パブコメへの回答はあまりにずさんで無責任

乾式貯蔵施設の建設反対の声を強めよう

2025 年 6 月 8 日 美浜の会

5 月 28 日の規制委員会で、高浜乾式貯蔵施設の審査書が確定した。4 月 25 日まで実施されたパブリックコメントには、規制庁によれば 51 件の意見が寄せられた（この件数の数え方は不明）。この意見への規制庁の回答は、あまりにもずさんで無責任なものだった。以下にいくつかの点を紹介する。

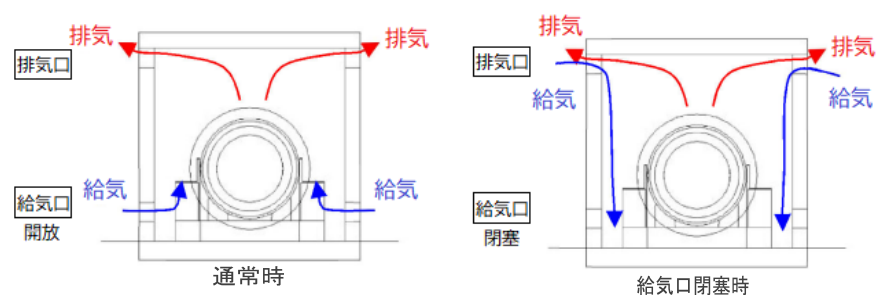
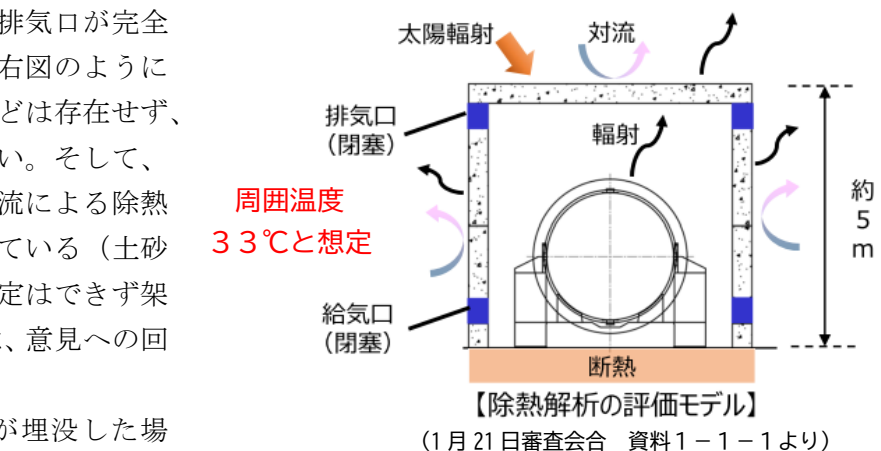
格納設備が土砂に埋まって給排気口が塞がった場合の除熱評価が行われていない。このこと

を指摘する意見が10件以上出されている。これに対し、次のように回答。

「格納設備の全ての給排気口が完全に閉塞した場合」とは、右図のように格納設備の周囲に土砂などは存在せず、土砂に埋もれることもない。そして、側面や上部から空気の対流による除熱が行われることを想定している（土砂災害では右図のような想定はできず架空のものだが）。これでは、意見への回答にはなっていない。

一方、「兼用キャスクが埋没した場合」とは、格納設備が壊れて存在せず、乾式キャスクだけが土砂に埋もれた場合のことで、土砂とキャスクの間の熱伝達により除熱が可能だと評価している。この2つを比較して、「完全に閉塞した場合」の想定がより保守的だというのはごまかしにすぎない。

格納設備が土砂で埋まり空気の対流が行われない場合は、より厳しい条件になることは明らかだ。提出された意見は、いずれも明確に「格納設備が土砂に埋もれた場合」と指摘し、あるいは閉電が空気の対流を想定することに異議を唱えている。「回答」は、これらの意見に答えず、意図的に問題をすり替えている。

格納設備の給気口が積雪で塞がっても、上部にある排気口だけで給気と排気ができるという考え方（右図）に対して、実験で確かめたのかなど疑問の意見が多く出されている。

申請者は、第3条ただし書の特例を適用するに当たり、格納設備の全ての給排気口が完全に閉塞した場合の除熱評価を実施していますが、その評価条件は、積雪や土砂崩れ等により兼用キャスクが埋没したときの熱伝導を考慮する場合よりも保守的であることを審査において確認しています。

具体的には、土砂等により兼用キャスクが埋没した場合、土砂等と兼用キャスクの間に熱伝導が生じることで兼用キャスクが除熱されますが、格納設備が倒壊せずその構造を保った状態で全ての給排気口が閉塞した場合には、同様な熱伝導による除熱がなされず、また給排気口を介した自然対流による除熱にも期待できないことから、除熱評価上より厳しい想定となることを確認しています。

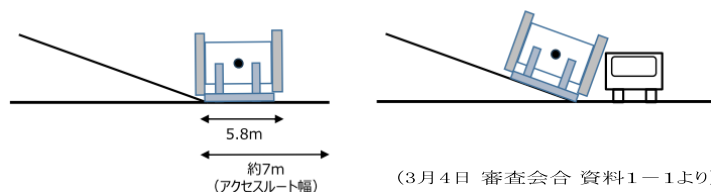
「想定し難いことを審査で確認」は答えになっていない。「審査において確認」したのであれば、確認した内容を審査書に記載すべきだ。どの審査会合で、どのような議論を行ったのか。

関電は、地盤が傾斜して乾式キャスクが滑り落ちる場合を想定した(右図)。地盤が傾斜することは「想定し難い」ことではない。関電が想定して、アクセスルートへの影響を評価しているのに、規制する側がそれを無視するなど許されない。

兼用キャスクは、アクセスルートである至近の道路に対して高さ 5m のエリア内に設置されますが、その設置位置は斜面から一定の離隔が確保されており、また、兼用キャスクは貯蔵架台に固定されて鉄筋コンクリート造の格納設備内に設置されることから、著しい地盤の変位や変形等が生じたとしても、兼用キャスクが格納設備外に転がり出て斜面まで到達することは想定し難いことを審査において確認しています。

第2図 乾式貯蔵施設敷地内における乾式キャスク再配置のイメージ
(16条まとめ資料 別添1 (別紙1)より)

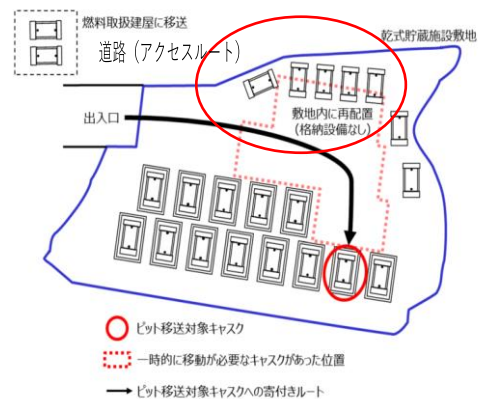
キャスクに閉じ込め異常が発生した場合、使用済燃料プールに移送して修復しなければならない。このとき、異常発生キャスクの周囲に設置されているキャスクが邪魔になるため、一時的に別の位置に移動させる（※1）。関電は、2基までは燃料取り扱い建屋に移送するが、数が多いときは乾式貯蔵施設敷地内に再配置するとしている（右図）。再配置されたキャスクは、格納設備なしで段差の近くに置かれることが示されている。

段差近くに再配置されたキャスクは、落下の危険性が高い。パブコメ回答は、下記のように、関電が示した再配置方針の問題点を指摘することもなく、移動先は保安規定で確認するとして、先送りした。

規制庁は審査会合で、仮置き場について設計の成立性を示すよう指示した。これを受けて、関電は上記のように回答したのである。しかし、問題点を指摘することもしていない。そのため審査書では、乾式キャスクの修復性についての基本設計が成立することを確認していないということになる。この敷地に22基の乾式キャスクを押し込んで、安全性が維持できるのかどうかという基本設計に係る問題である。

閉じ込め機能の異常が発生した兼用キャスクを移送する際、その移送ルートを確認するために乾式貯蔵施設外に一時的に移動させる必要がある兼用キャスクは、燃料取扱建屋内に仮置きすることを基本とすることを審査において確認しています。屋外で仮置きする場合も含め、仮置き場所の選定や一時的な管理区域の設定の考え方等については、今後保安規定の審査において確認することとしています。

(2024年6月25日 審査会合 資料3-3より)

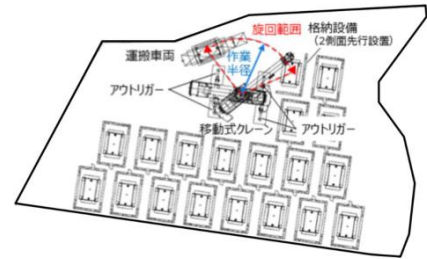
なお、再配置の時以外にも、段差からの離隔が守られない場合として、キャスクの搬入・搬出時の問題を指摘しておく（右図）。段差からの落下の危険性は、何ら検討されていない。
